## 第4回明大通り沿道協議会 議事要旨

令和2年9月4日（金）10：00～11：45  
千代田区役所8階第1委員会室

明大通りⅡ期工事区間の樹木の配置について

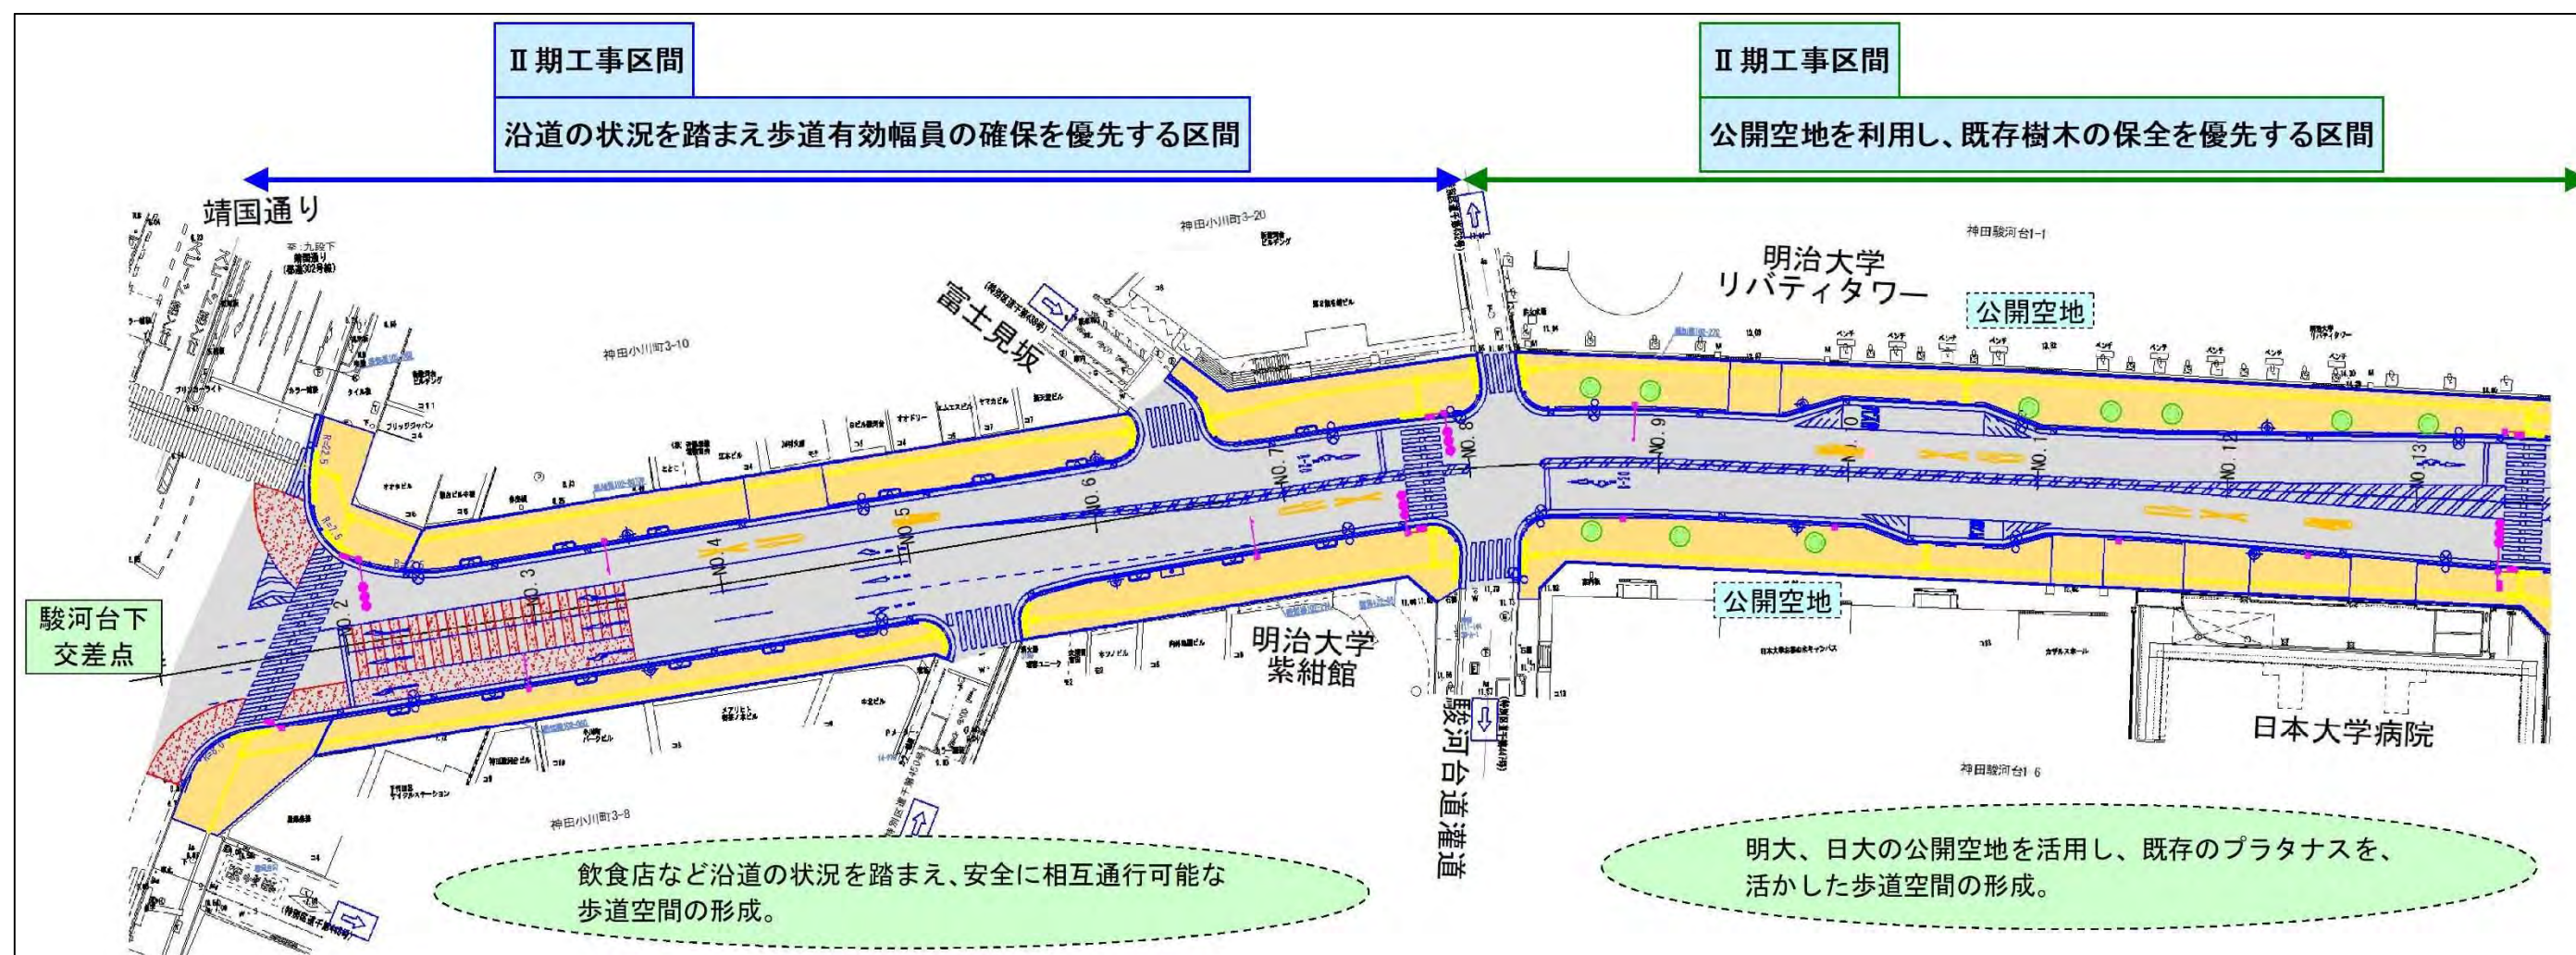
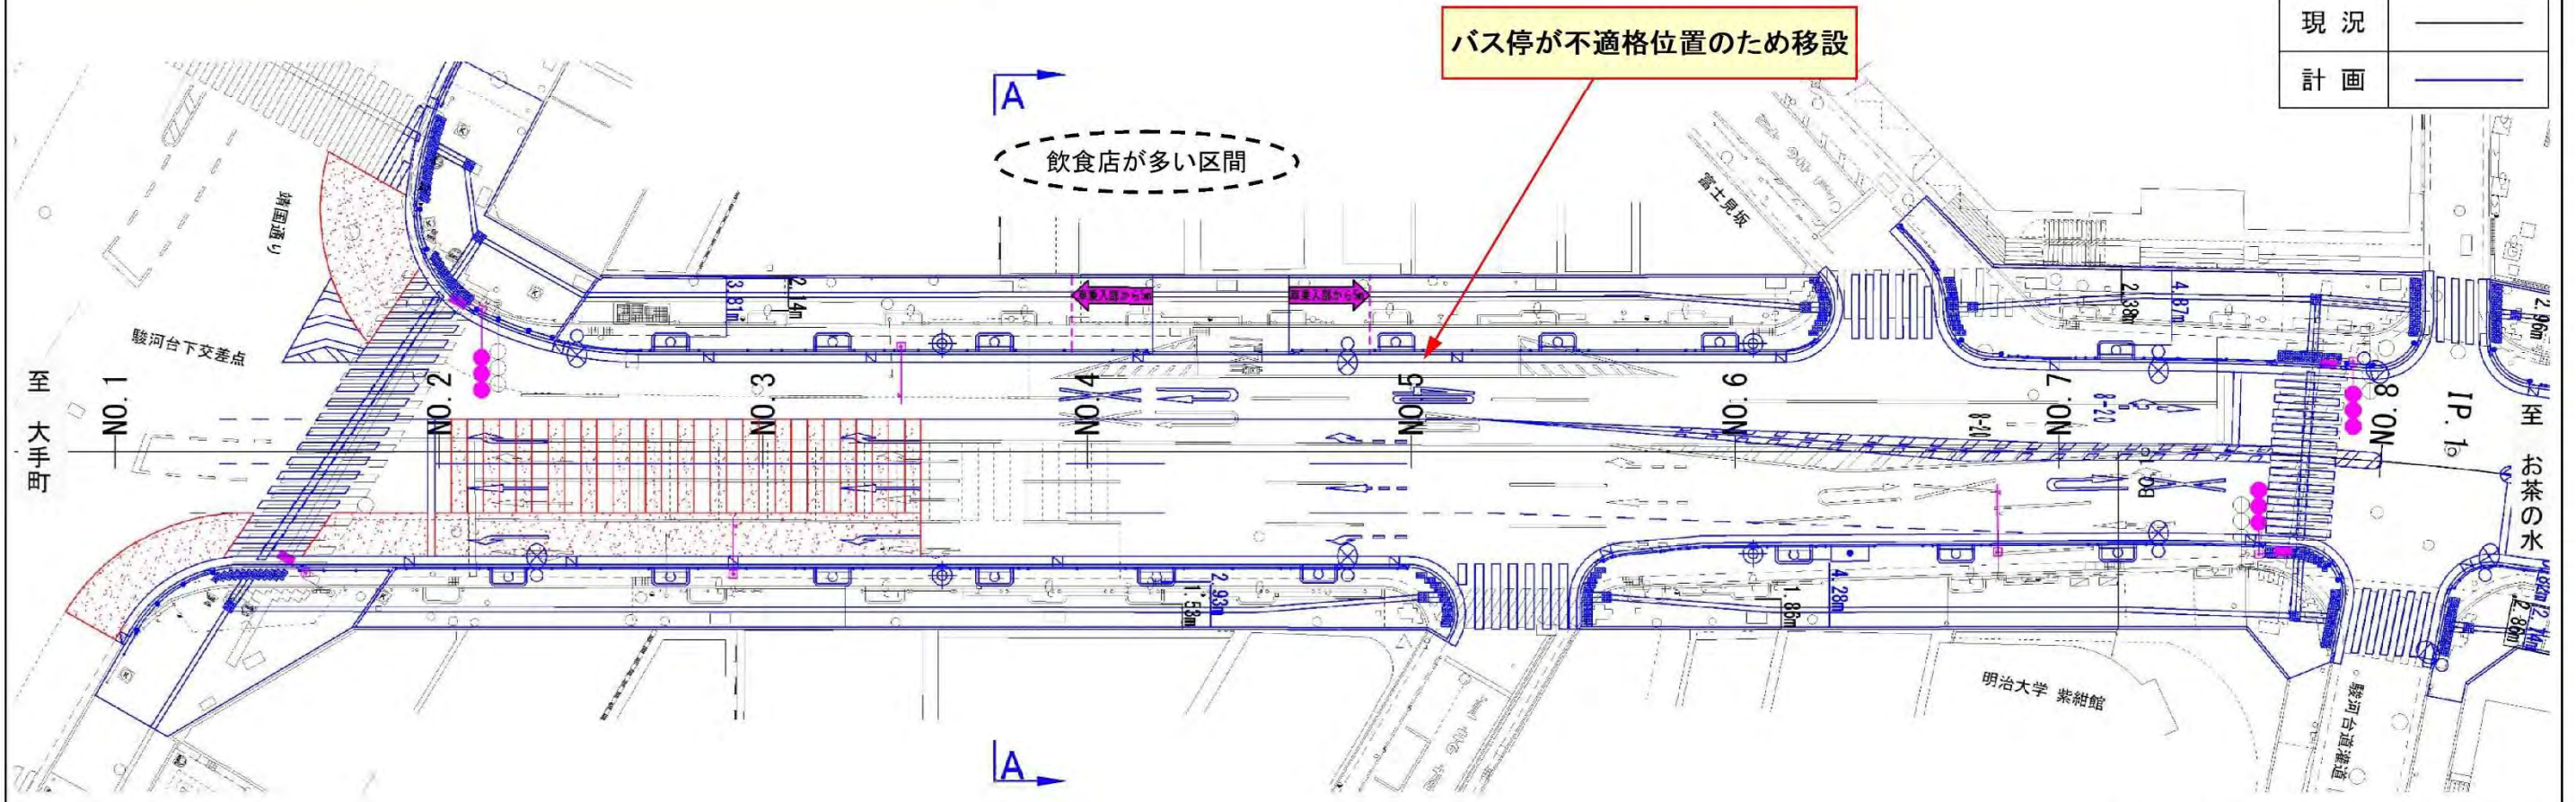
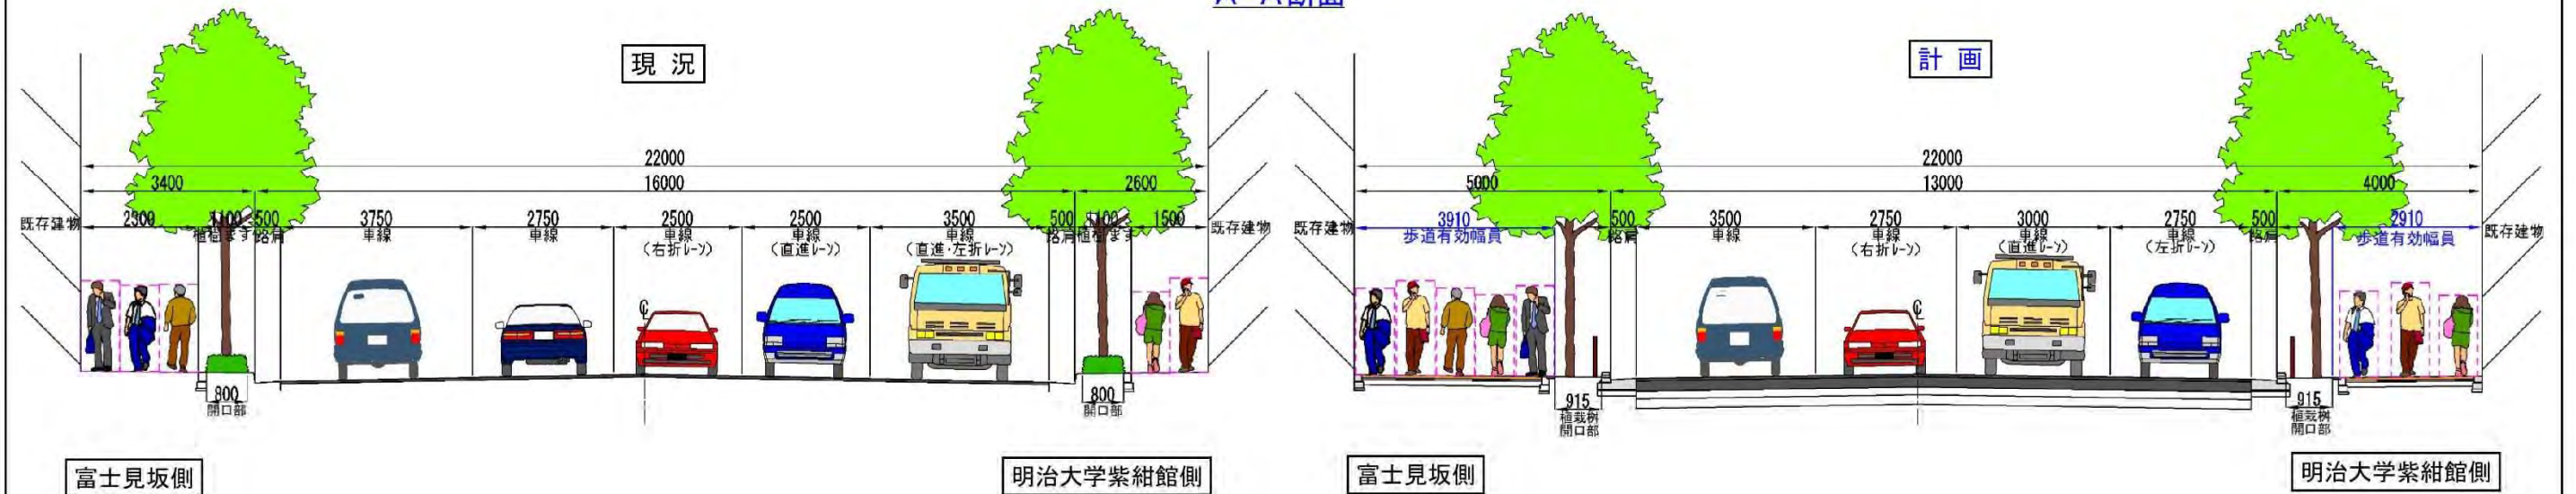
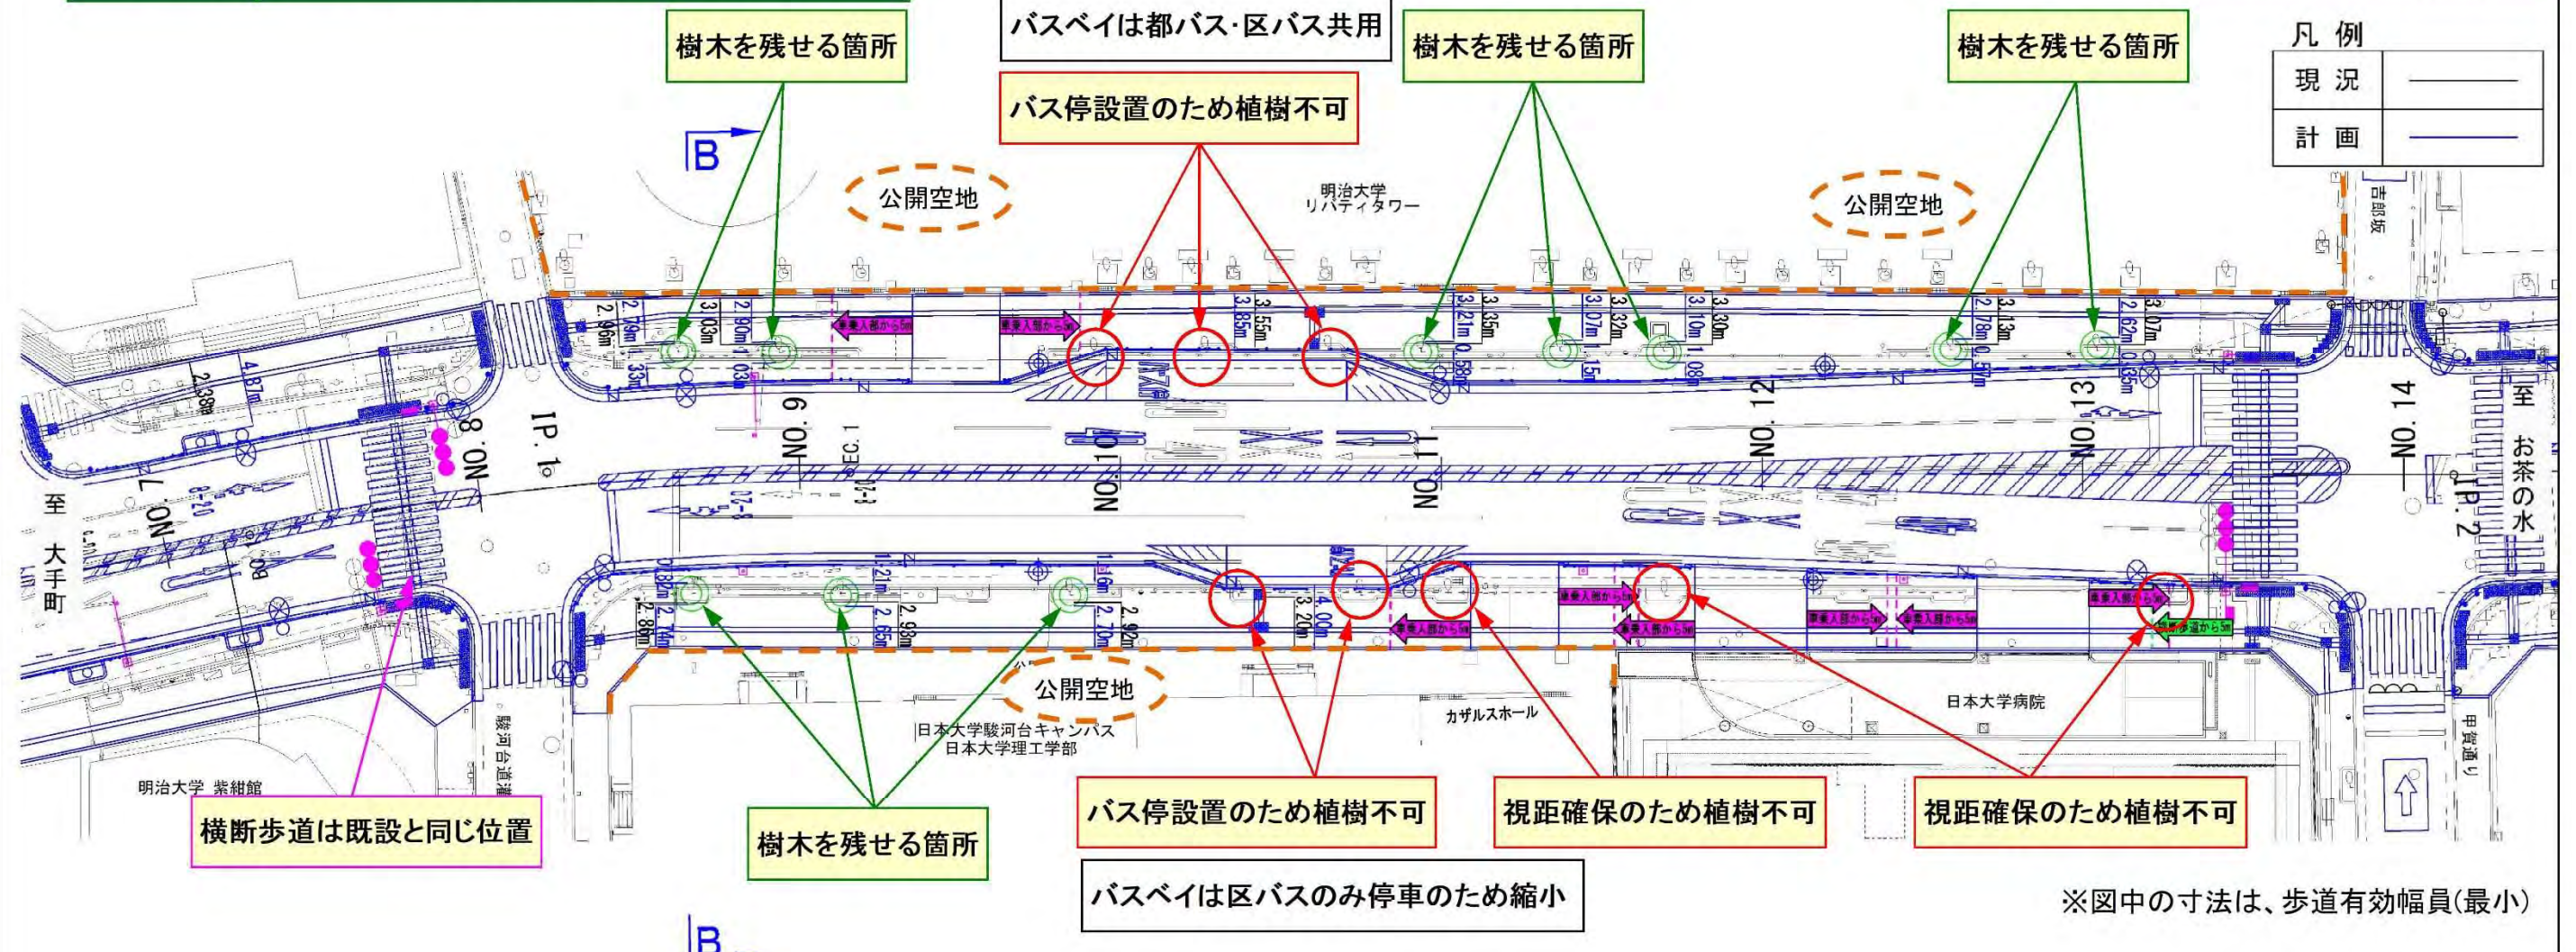
- 明治大学リパティタワー前の既設街路樹3本については、No.12付近に移植することで1本でも多く残せるのではないかと思う。

- No.12付近(明治大学側)に街路樹を移植できるか確認したい。

- プラタナスが車道側に移植されても文化的な価値が変わらないと思う。緑陰の確保は大事なことだが、空間を有効利用しつつ、歩道有効幅員を優先的に広げて欲しい。車いす利用者のすれ違い等を考えると、歩道有効幅員が広いことで安全に利用できるのも良いと思う。

●明大通り沿道協議会で解決した課題については、二度と議題に挙げないで欲しい。  
街路樹については、歩道有効幅員を広く取って欲しいので、車道側に整備して欲しい。

●なぜ歩道幅員が木の位置によって違うのか確認したい。

- 既設街路樹の移設は、維持管理に八ツ掛けなどの大きな添え木が必要であり、倒木の危険性もあるので、安全性を考慮すると難しいと考える。

●歩道幅員は、箇所毎に多少異なり、街路樹の植栽位置も同様に一定でないため多少の差が生じる。
